变更内容

3#楼一层2#小区变配电室局部功能变更为商业服务网点,二者功能之间增加墙体分隔。

永嘉天地·翰林府

2#楼二层平面图

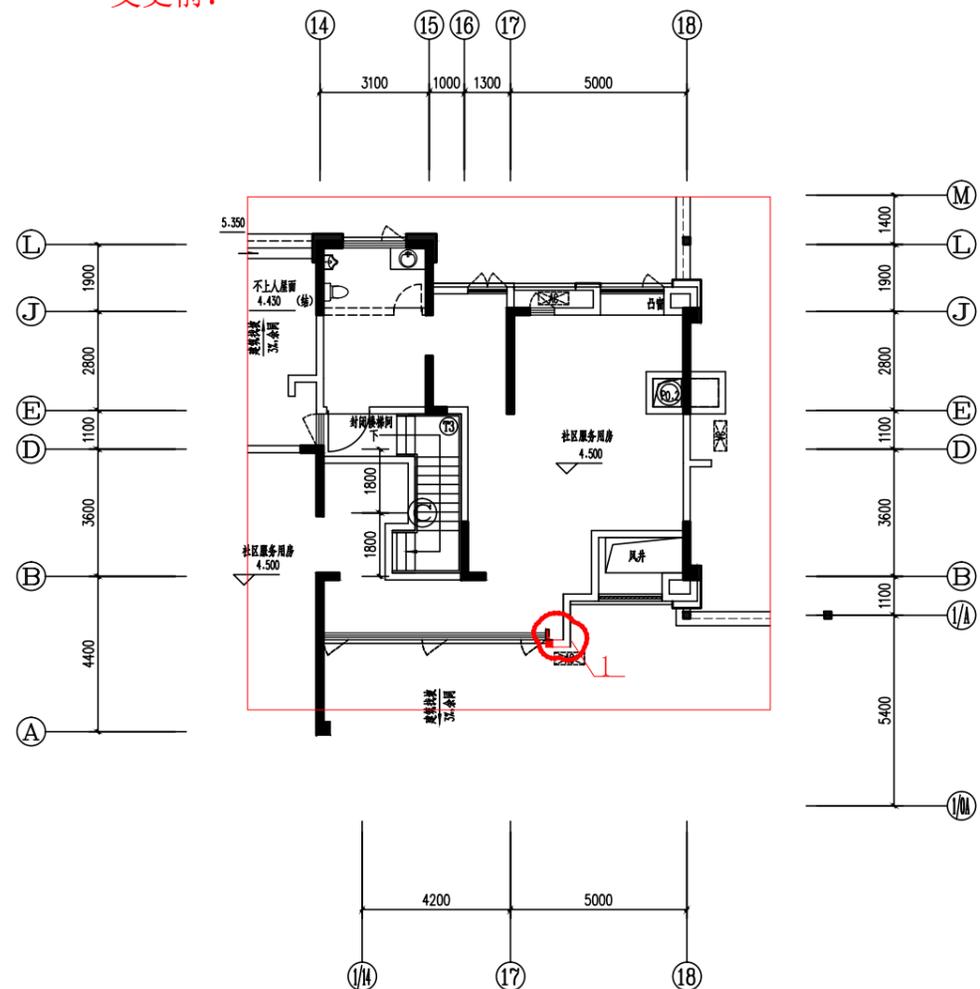
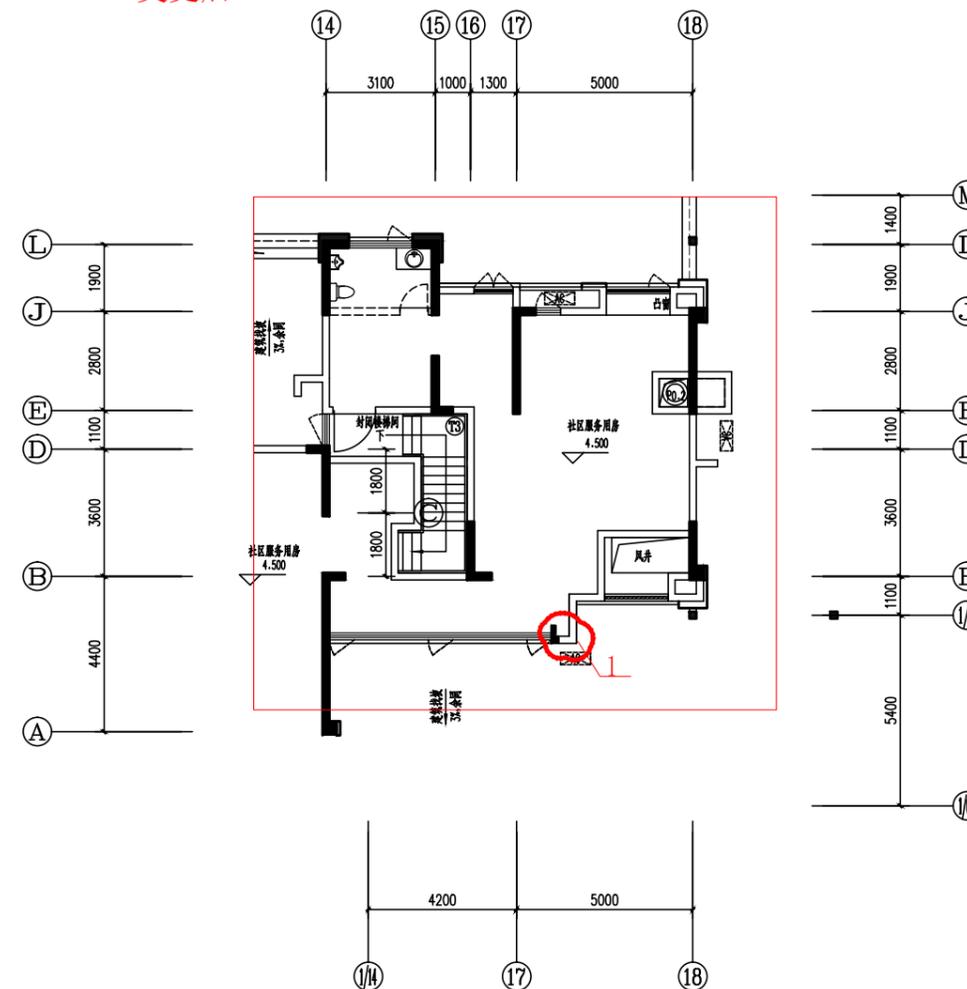
1、A~1/A交17~18轴社区服务用房墙体向1/A轴移动0.10m,

5#楼一层平面图电信机房

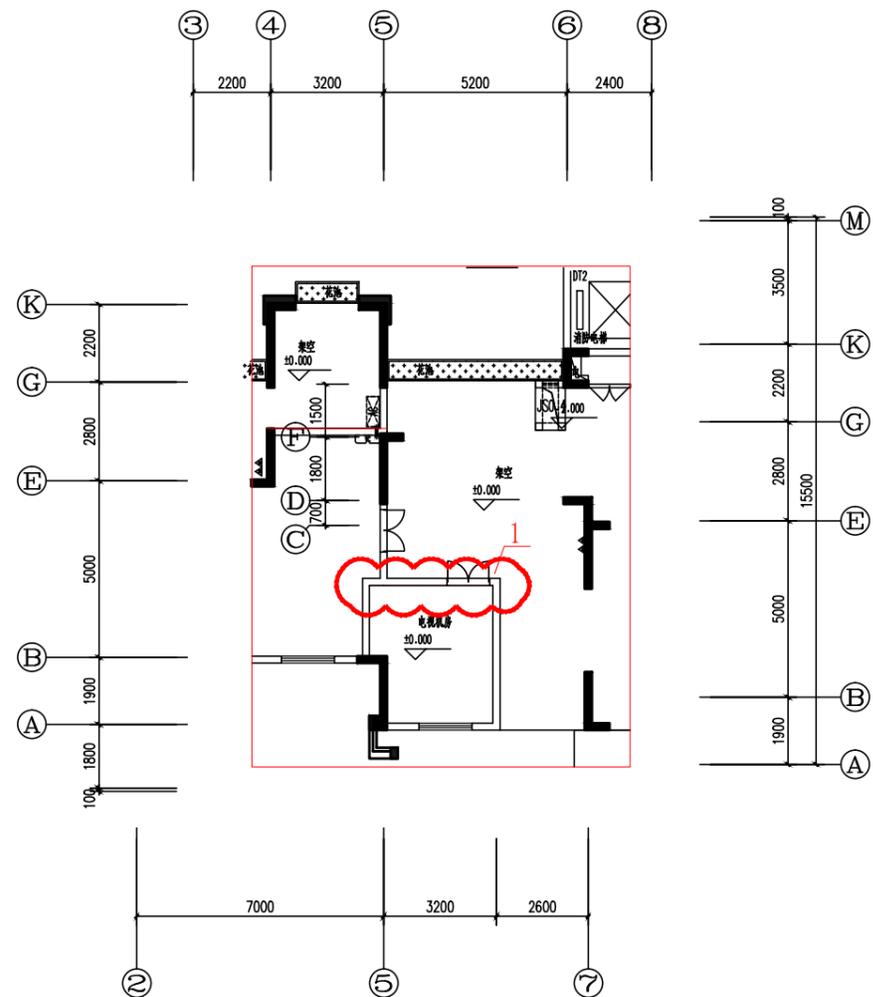
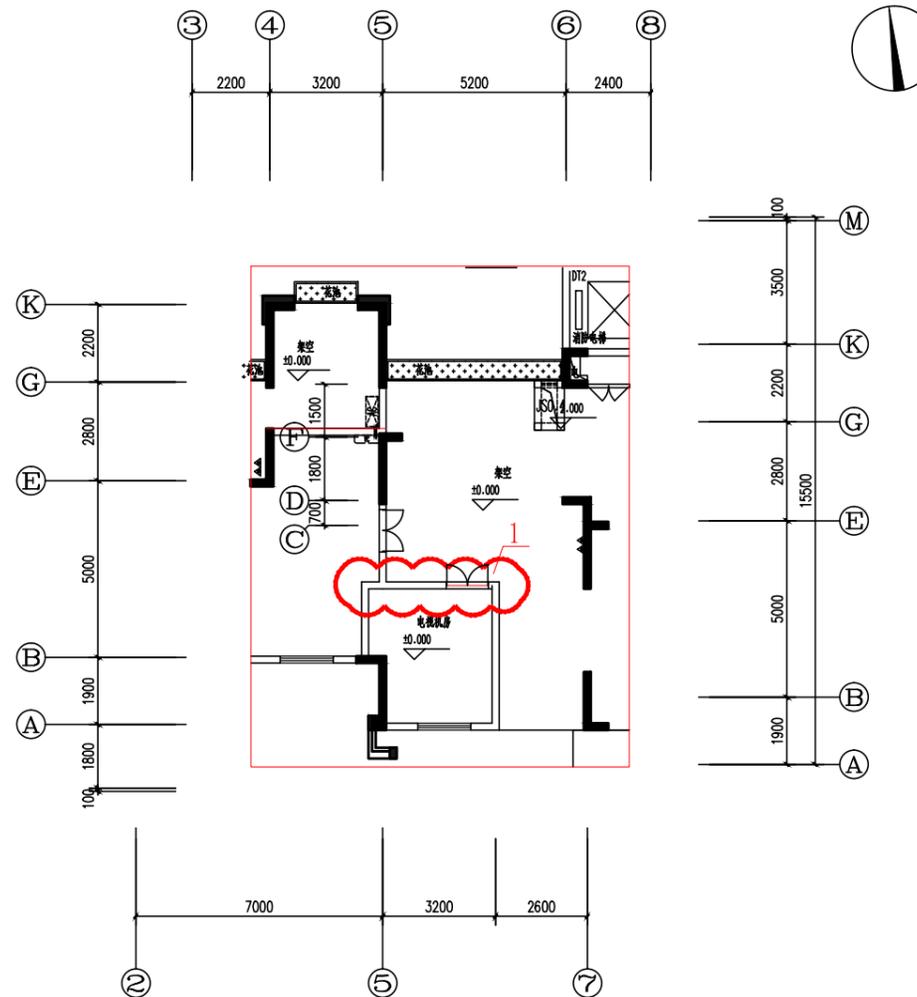
1、5~7交B~C轴电视机房墙体向B轴移动0.10m, 计容面积减少0.320m²,

6#楼三层阳台

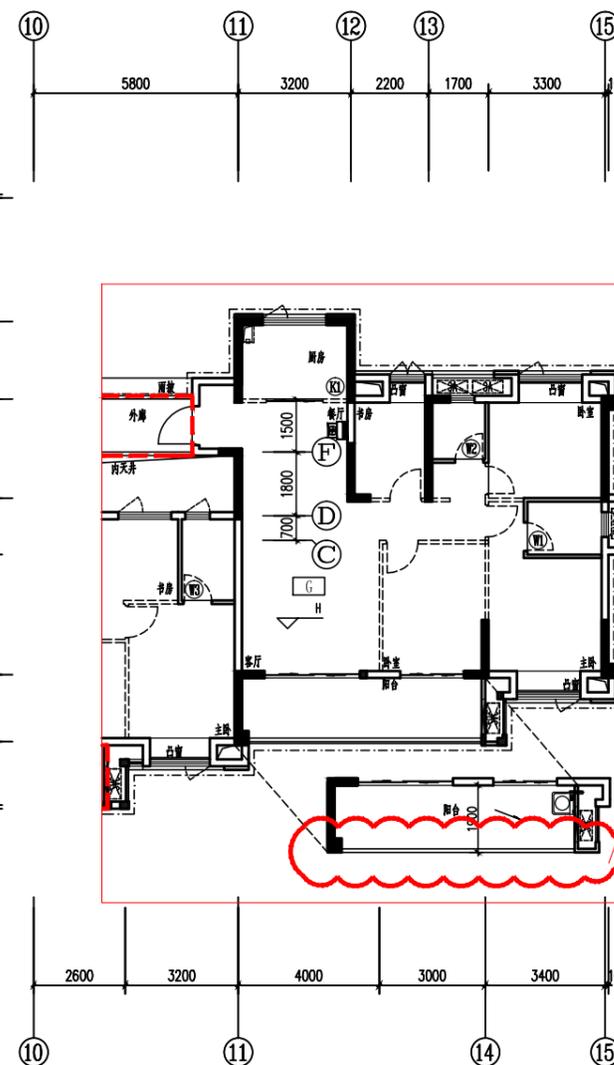
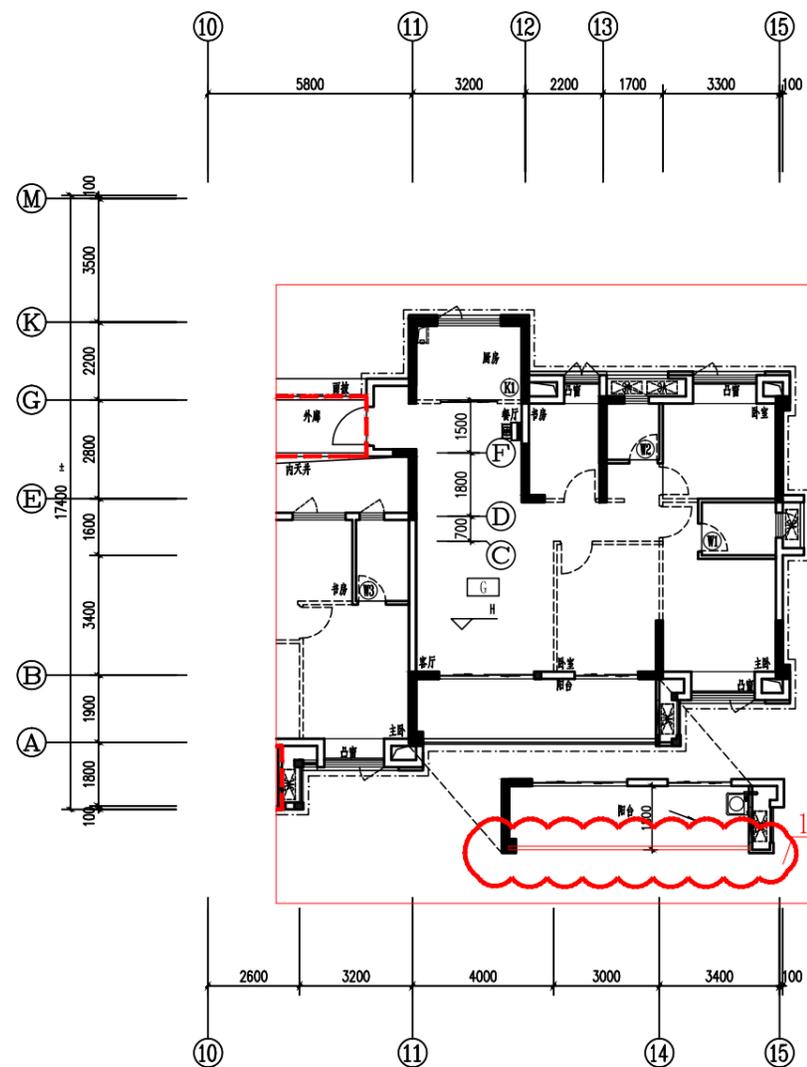
1、6#楼3层G户型阳台底板向外移动0.10m.

门楼一层平面图

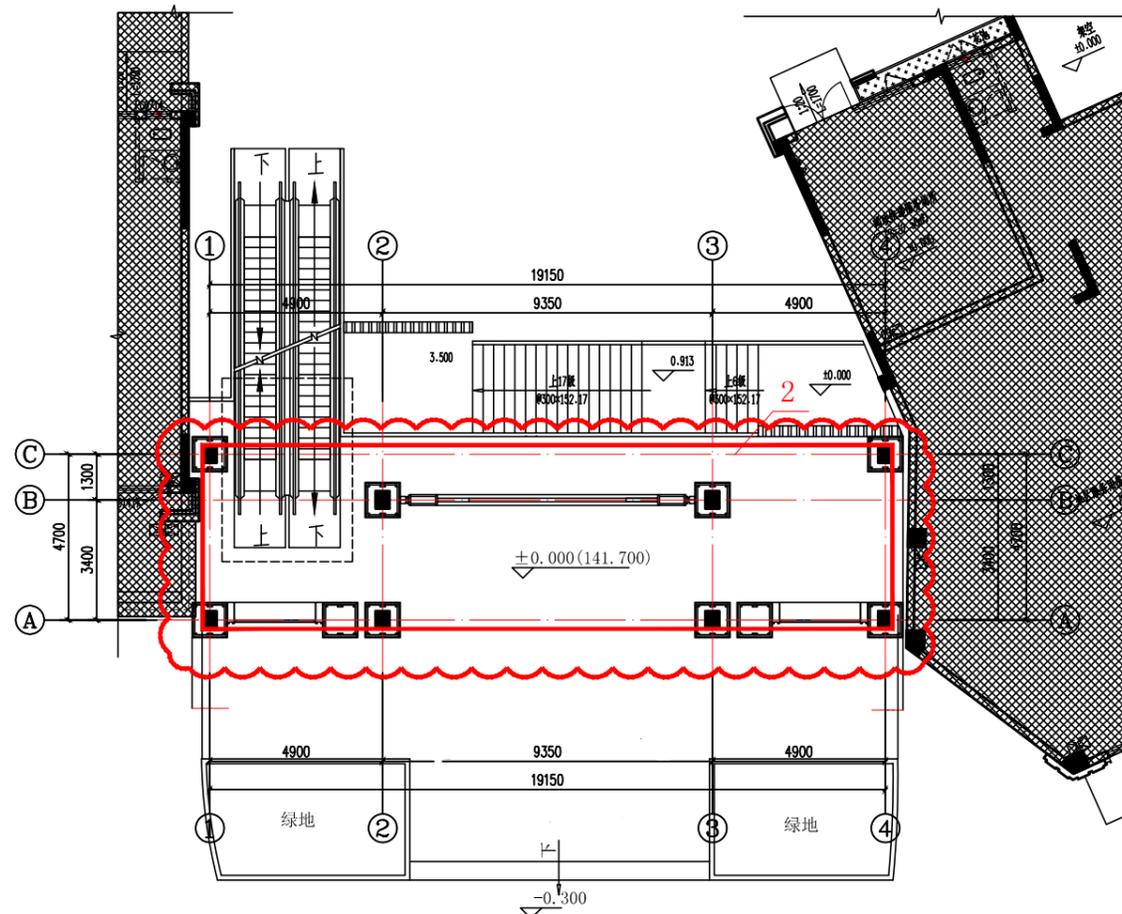
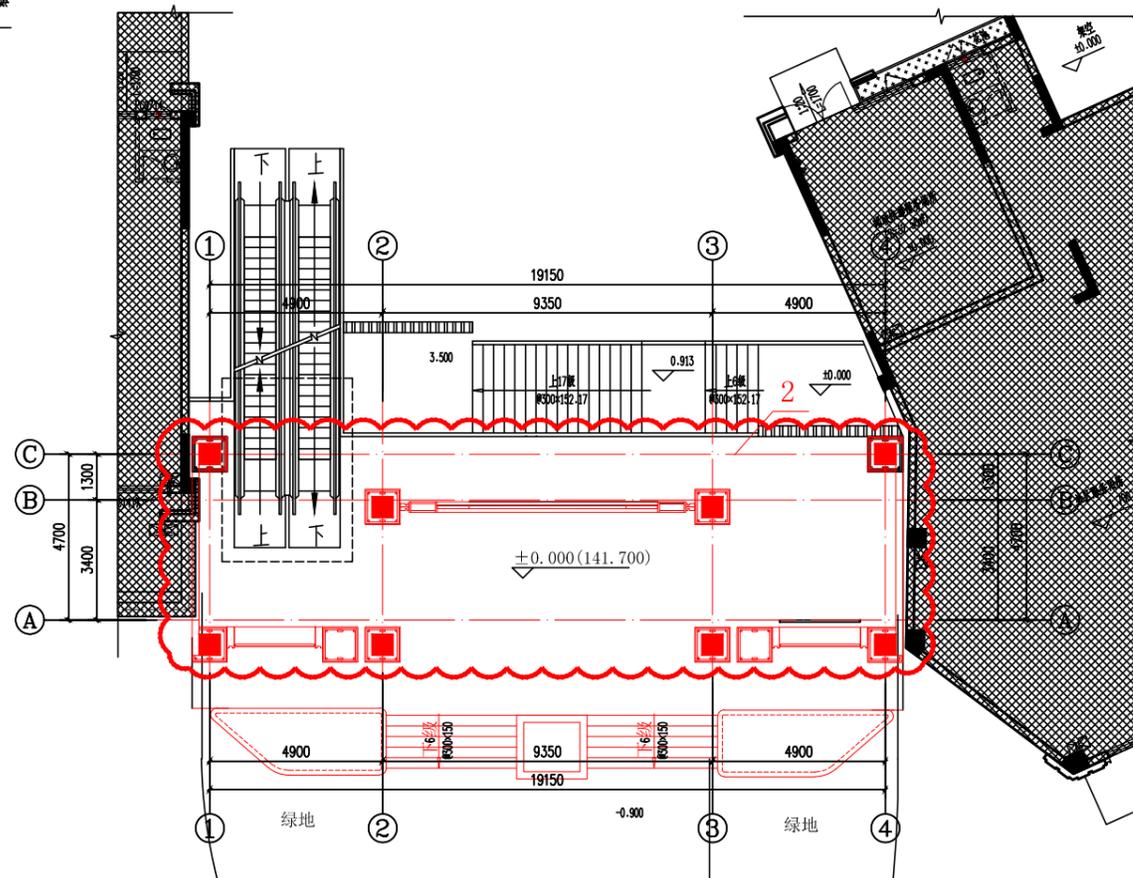
、柱位及造型墙体调整。

地下室平面图

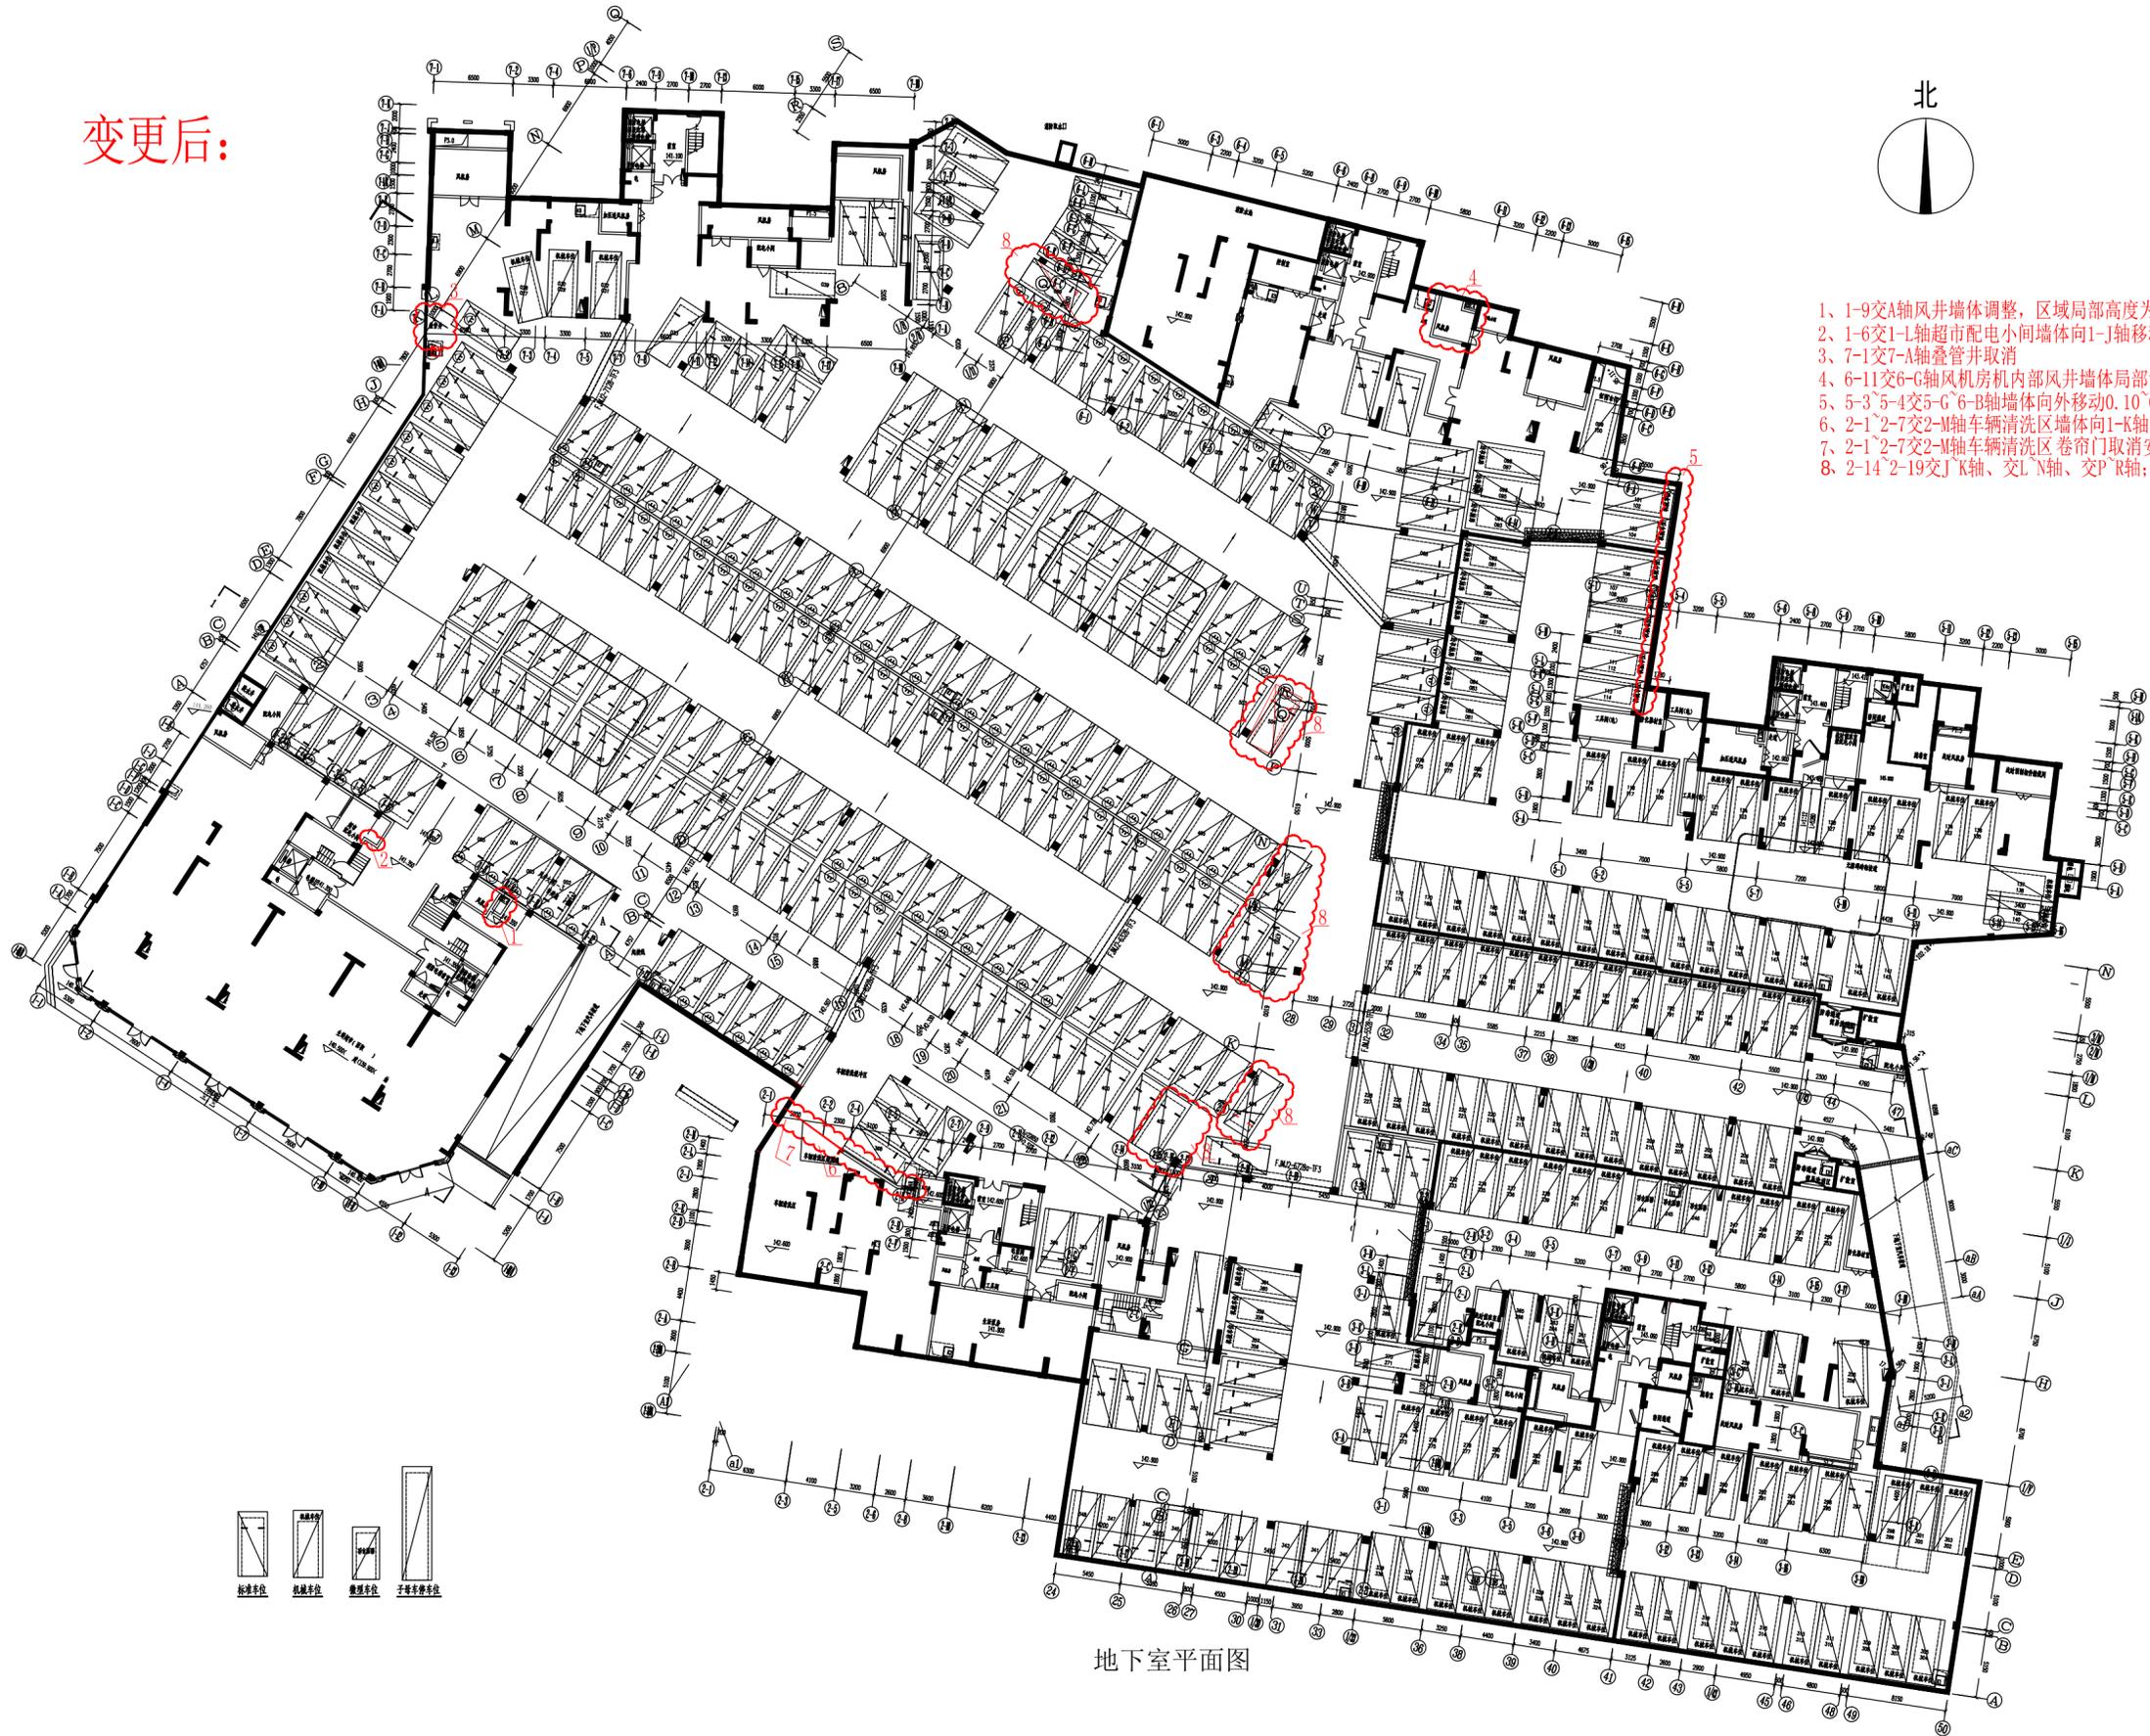
- 1、1-9交A轴风井墙体调整, 区域局部高度为141.35.
- 2、1-6交1-L轴超市配电小间墙体向1-J轴移动0.20m.
- 3、7-1交7-A轴叠管井取消
- 4、6-11交6-G轴风机房机内部风井墙体局部调整
- 5、5-3`5-4交5-G`6-B轴墙体向外移动0.10`0.15m.
- 6、2-1`2-7交2-M轴车辆清洗区墙体向1-K轴方向移动0.10m
- 7、2-1`2-7交2-M轴车辆清洗区卷帘门取消安装
- 8、2-14`2-19交J`K轴、交L`N轴、交P`R轴; 6-1交6-C轴车位位置调整
